## SERVICE INFO – INA 0057

# Změny v designu vodicí kladky 532 0433 10

| Obj. č.: | 532 0433 10               |

Vodicí kladka 532 0433 10, dosavadní provedení (A) a nové provedení (B)

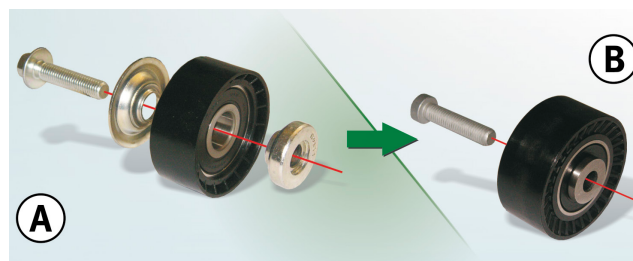
Na základě trvalého dalšího vývoje našich produktů byla modifikována vodicí kladka s objednacím číslem 532 0433 10.

U nového provedení odpadá doposud volně dodávaná krycí podložka a distanční díl (obrázek 1, A). Tyto komponenty byly u nové varianty (obrázek 1, B) do kladky integrovány a jsou nyní pevnou součástí vodicí kladky.

V přechodové fázi může dojít ke smíšeným stavům obou typů. Obě verze splňují technické specifikace a lze je používat bez omezení.

Vodicí kladky A a B (viz obrázek) smějí být upevněny pouze dodaným šroubem.

Kladka A: M10x45, šroub se šestihrannou hlavou s lemem

Kladka B: M10x45, šroub Torx
